Änderungen an der Stromversorgung S27419-Al-Al A27419-A2-A -\*-99 95 51

Diese Ausgabe 2 ersetzt die bisherige Information A27419-A2-A-\*-99. Ausgabe 1, vom 14. 8. 1967, welche kassiert wird.

Diese Mitteilung enthält alle Anderungen und Verbesserungen an der Stromversorgung S27419-Al-Al.

Skizze 1

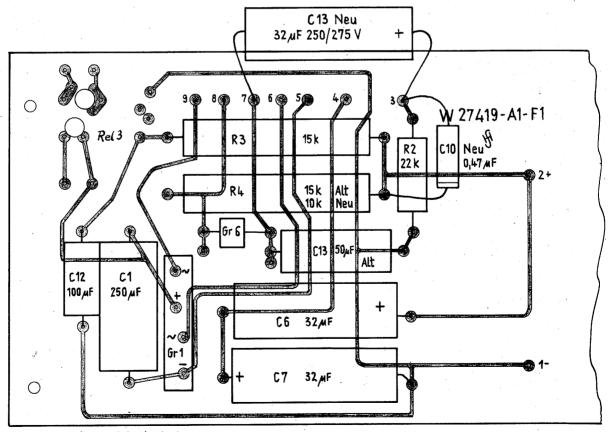
- 1.2. Kondensator C13 alt 50 uF (Skizze 1) der Leiterplatte W27419-A1-F1 entfernen. Dafür neuen Kondensator C13 32 uF 250/275V, Sach-Nr. B43050-B2326-T mit dem Pluspol an L6tose 3 und dem Minuspol an Lötöse 7 der Leiterplatte W27419-A1-F1 anlöten (Skizze 1).

- 1.3. Widerstand R4 15 kOhm ( zweiter von oben, Skizze 1 ) auswechseln gegen Drahtwiderstand 10 kOhm, Sach-Nr. V27212-Z1-C3.
- 1.4. MKH-Kondensator C10 0,47 /uF, Sach-Nr. B32235-A3474-M, zwischen Lötöse 3 und Widerstand R4 (wie in Skizze 1 gezeigt) einlöten.

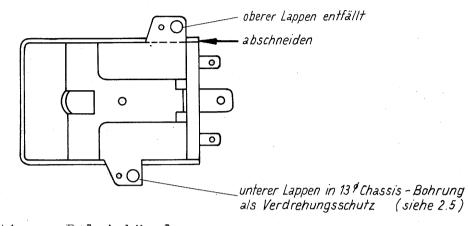
zuschneiden; siehe Skizze l. Es ist darauf zu achten, die bei der Bearbeitung entstehenden Späne aus dem Relais sorgfältig zu entfernen. Für diesen Arbeitsgang ist die Plastikkappe abzuziehen.

Skizze 2

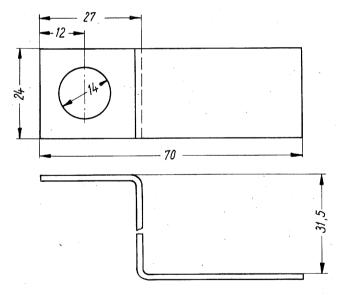
2.3. Neuanfertigung Relaisbügel.
Werkstoff: Messingblech 1,5 mm.
Falls nicht Selbstherstellung erfolgt, kann der Relaisbügel unter der Nummer W27419-X1-C32 bezogen werden.

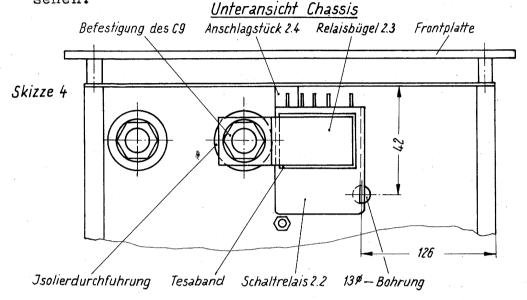
2.4. Neuanfertigung Anschlagstück.
Werkstoff: Hartpapier 2 mm.
Falls nicht Selbstherstellung erfolgt, kann das Anschlagstück unter der Nummer W27419-X1-C33 bezogen werden.

Unterseite Chassis vorn

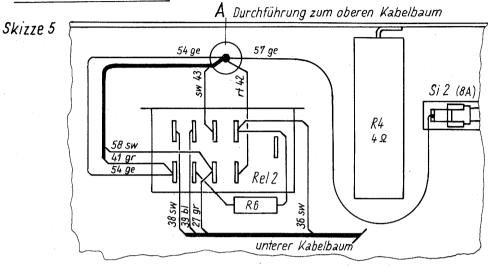
- Geändertes Schaltrelais 2.2 mit unteren Befestigungslappen in 13 Ø Bohrung stecken.
- 2.5.2. Tesaband 657 40x25 mm als Rutschsicherung auf Plastikkappe des Schaltrelais 2.2 so kleben, daß es unterhalb des Relaisbügels 2.3 zu liegen kommt.
- 2.5.3. Anschlagstück 2.4 links abschließend mit Schaltrelaiskante auf Chassis mit UHU-Plus bündig mit Chassisabwinkelung kleben.
- 2.5.4. Relaisbügel 2.3 zwischen Isolierdurchführung und Unterlegscheibe der Befestigung des Elkos C 9 klemmen.

R 6: 4,7 kOhm 2 W Fa. Rosenthal, Typ SCD 2 Kl. 5 normal, ist in jedem Falle neu zu bestellen, da der in Geräten von Fabr.Nr. 412029-412052 bereits enthaltene Widerstand zu kurz abgeschnittene Drahtenden hat.

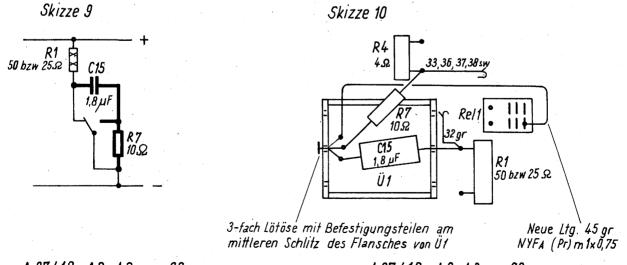
- 3.1. Änderung der Bestückung der Leiterplatte W27419-Al-F1-1 bei Geräten bis Fabr.Nr. 412052 (siehe Skizze 6). Widerstand R 3 wird von 15 kOhm in 10 kOhm 7 Watt geändert. C 10 MKH-Kondensator 0,47  $\mu F$  entfällt. Die Elkos C 6 und C 7 32  $\mu F$  250 V sind auszuwechseln gegen solche mit 350 V. Falls zwischen den Lötösen 3 und 7 entsprechend der Information A27419-A2-A-\*-99, Ausg. 1, vom 14. 8. 1967 bereits ein Elko 32  $\mu F$  250 V C 13 neu eingebaut wurde, so ist dieser zu entfernen und C 13 alt mit 50 µF mit 70 V wieder einzubauen (Skizze 6). Bei Neubestellung von C 13 gibt es diesen Typ nur noch mit 100 V.

- 3.2. Anderung der Bestückung der Leiterplatte W27419-A1-F1-2 bei Geräten ab Fabr.Nr. 412053 (siehe Skizze 7). C 10 MKH-Kondensator 0,47 µF entfällt. C 13 Elko 32 µF 250 V entfällt. Dafür kommt der Elko 50 µF 100 V hinzu. Dieser wird mit + an Lötöse 7 und mit - an den oberen abgewinkelten Draht des Widerstandes R 5 22 kOhm (Skizze 7) angelötet.

Die Anschlüsse der Zündspule Ü 2 57 ge und 58 sw (Farbringe 3.5. auf den Spulenenden) werden vertauscht. Ltg.57 ge ist auf 200 mm zu verlängern und Ltg.58 sw auf 70 mm zu kürzen. Ltg.58 sw kommt an C 11 und 57 ge an Sicherung Si 2 (Sk.5).

Skizze 12

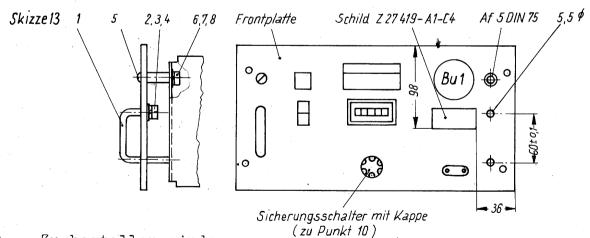
- 7.2. Um Verwechselungen der alten mit den neuen Steckverbindungen zu vermeiden, wurde die Schlüsselcodierung von Code 1 (Skizze 11) auf Code 5 (Skizze 12) geändert.
